Unser Zeichen  
16sra031

18. April 2016

## **Stellungnahme zur Planungskonzeption für die Straßenraumgestaltung unter besonderer Berücksichtigung von Radverkehrsanlagen zwischen Albertplatz und Hoyerswerdaer Straße**

### **Planungsstand 16. März 2016**

Abb. 1 Planung Okt. 2000 (Projekt-Nr. DRV 4097 V)

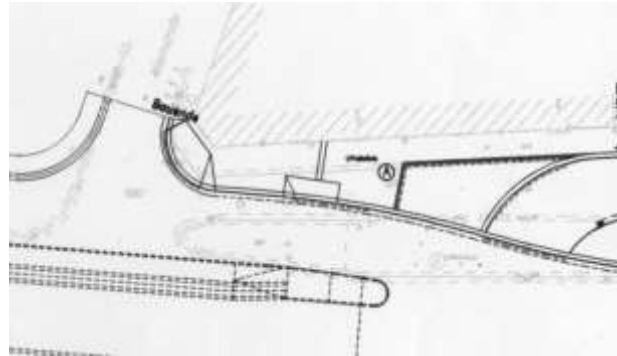
Verkehrsteilnehmer verbessern. Die Querung für den Radverkehr ließe sich direkt führen, das problematische Verschwenken um das Ende der Haltestelle herum wäre nicht nötig. Die schwierigen Verhältnisse an der Nordost-Ecke Bautzner- Alaunstraße wurden 2001 entgegen ursprünglichen Planungen geschaffen (Abb. 1 und 2). Stünde mehr Platz an dieser Engstelle zur Verfügung, ließe sich der querende Radverkehr aus der Anliegerfahrbahn mit dem Bedarf an Aufstellfläche für die kreuzenden Radfahrenden in Einklang bringen. Rad- und Fußverkehr könnten besser getrennt werden.
